基準不適合発生箇所

改善の内容

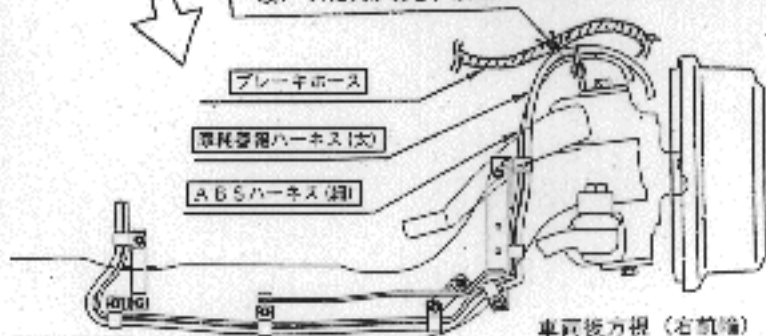
駆動装置の前輪用制動力制御装置（アンチロックブレーキシステム）の電気配線と摩耗警報の電気配線の取り回しが不適切なため、当該電気配線がブレーキホースに干渉して摩耗することがあり、そのままの状態で使用を続けると、最悪の場合、ブレーキホースに穴があき、破裂するおそれがある。

注：□ は、交換部品を示す。

全車両。当該ハーネスの取り回しを変更するとともに、ブレーキホースを新品と交換する。
